AMPLIACIÓN DE INFORMACIÓN N°1

ESTUDIO DE IMPACTO AMBIENTAL CATEGORÍA III - DISEÑO Y CONSTRUCCIÓN DE PASO VEHICULAR E INTERCAMBIADOR VIAL JOSÉ AGUSTÍN ARANGO (CABUYA) - CARRETERA PANAMERICANA - 24 DE DICIEMBRE
PROMOTOR: MINISTERIO DE OBRAS PÚBLICAS

CORREGIMIENTOS DE TOCUMEN Y LA 24 DE DICIEMBRE,
DISTRITO Y PROVINCIA DE PANAMÁ

El presente documento responde a la solicitud de ampliación del Estudio de Impacto Ambiental “DISEÑO Y CONSTRUCCIÓN DE PASO VEHICULAR E INTERCAMBIADOR VIAL JOSÉ AGUSTÍN ARANGO (CABUYA) – CPA – 24 DE DICIEMBRE”, de la cual el Ministerio de Obras Públicas fue notificado el 3 de febrero de 2021, por medio de la nota DEIA-DEEIA-AC-0007-0202-2021 del 2 de febrero de 2021.

Figura N°2: Coordenadas Rotonda en la entrada del Parque Logístico Panamá

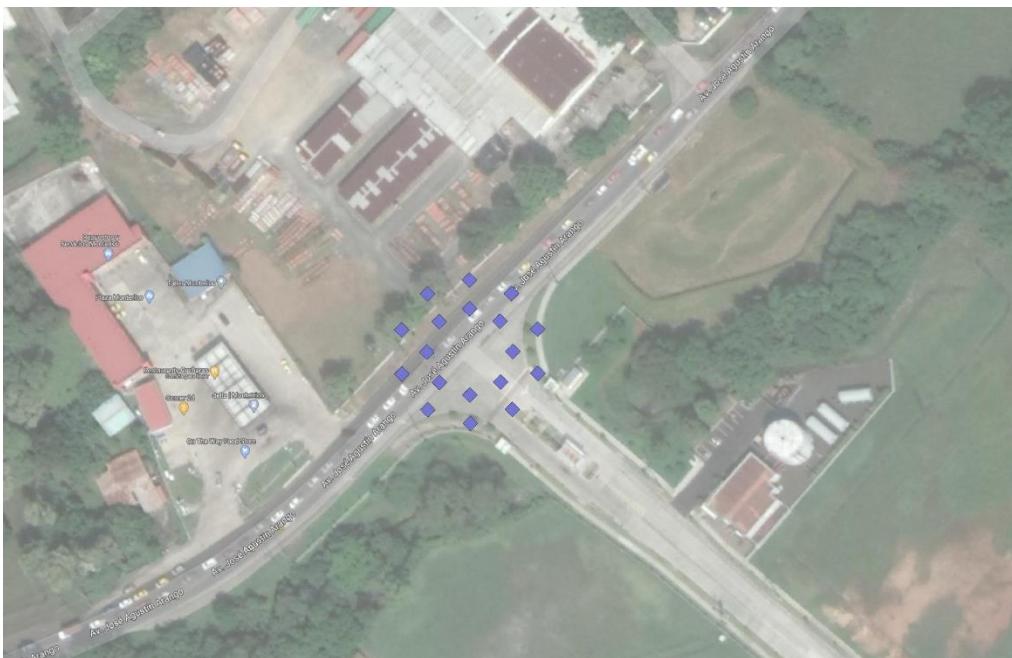
- a. Coordenadas de ubicación UTM con su respectivo DATUM de las siguientes infraestructuras:

- Paso a desnivel sobre la rotonda y el Río Cabuya.
- Rotonda en la entrada del Parque Logístico Panamá.
- Rehabilitación de los carriles actuales desde la entrada del Parque Logístico Panamá hacia la entra de Cerro Azul e indicar su longitud.
- Tramo de ciclovía desde la intersección de CPA hasta la entrada de Cerro Azul.

Se brindan las coordenadas solicitadas UTM con datum WGS84 en las siguientes tablas. Igualmente se adjunta en formato shapefile (SHP) en la copia digital de esta ampliación.

Figura N°7: Acercamiento a las secciones cercanas al puente existente

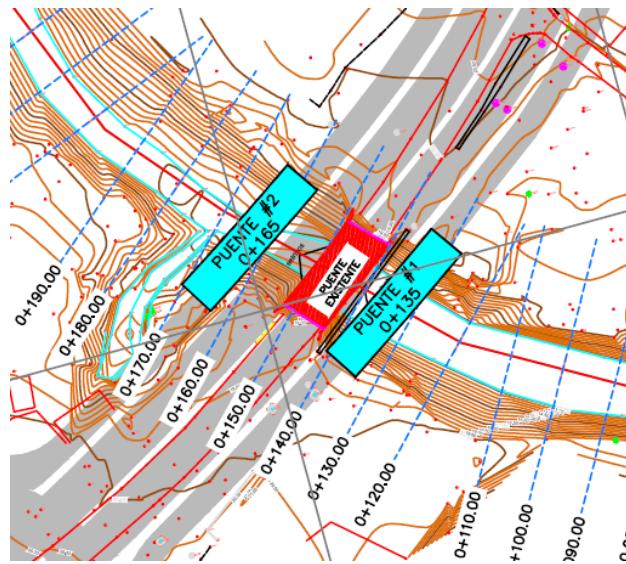
- Coordenadas de ubicación UTM con su respectivo DATUM de la tubería pluvial a colocar sobre el cuerpo hídrico.
- Presentar estudio hidrológico/ hidráulico (original o copia notariada) de la Quebrada Sin Nombre y de la infraestructura a colocar, realizado y firmado por personal idóneo.
- Medidas de mitigación a aplicar durante la colocación de la tubería pluvial.

- Estudio Hidrológico: En los estudios hidrológicos del río Cabuya presentados en el Anexo C del Estudio de Impacto Ambiental para los puentes Sur y Norte, se detalla el aporte de este afluente en el caudal analizado. Observar las páginas 578 y 624 correspondientes a la Planta Topográfica y Secciones Hidráulicas del estudio, donde se detalla este flujo entre las secciones 0+170 y 0+180.

Figura N°9: Quebrada Sin Nombre 3 – estacional y la ciclovía

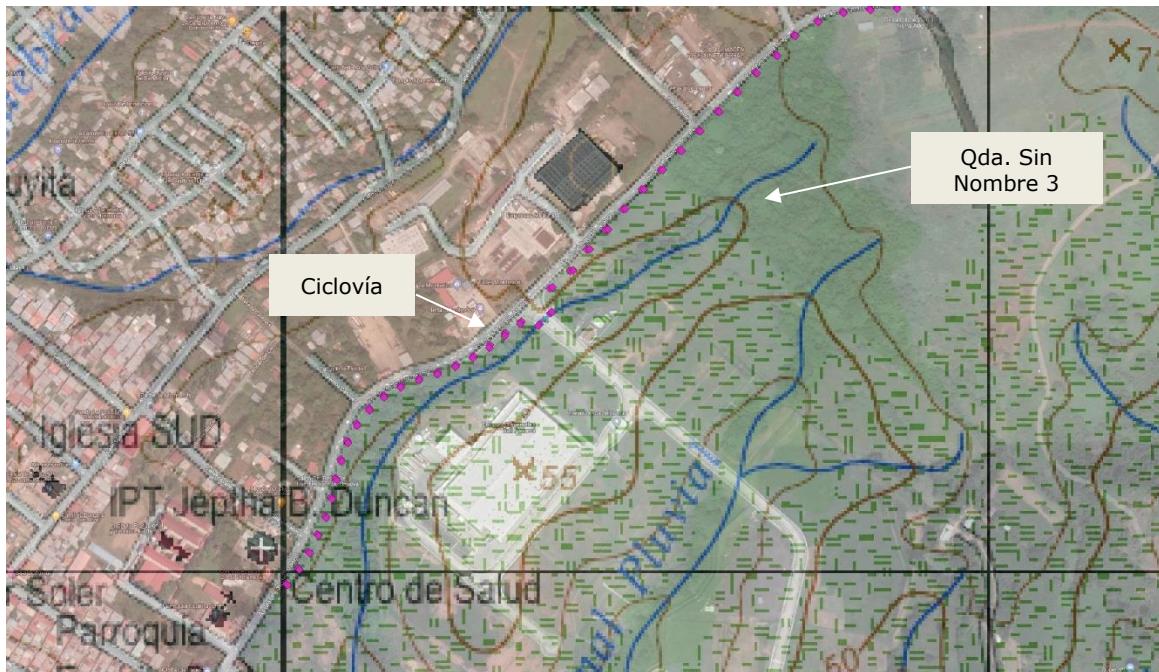
d. Para la Quebrada Sin Nombre 3 - estacional:

- Aclarar si realizaran intervención sobre este cuerpo hídrico por el ensanche de la calle. En caso de ser afirmativa su respuesta, presentar:
- Describir las actividades de la intervención y medidas de mitigación a aplicar durante la colocación de la tubería pluvial.

Este cuerpo de agua no será afectado por la ampliación de la calle, dado que el borde exterior de la ciclovía (borde más al Este del ensanche) se encuentra a más de 100 metros de distancia de la Quebrada Sin Nombre 3 en todo su recorrido, dando suficiente espacio para realizar taludes, si fuera necesario. La ciclovía y la quebrada coinciden en la entrada del Parque Logístico, sin embargo en ese punto ya existe un cajón pluvial como parte de dicha entrada. No se prevén trabajos que puedan modificar dicho cajón.
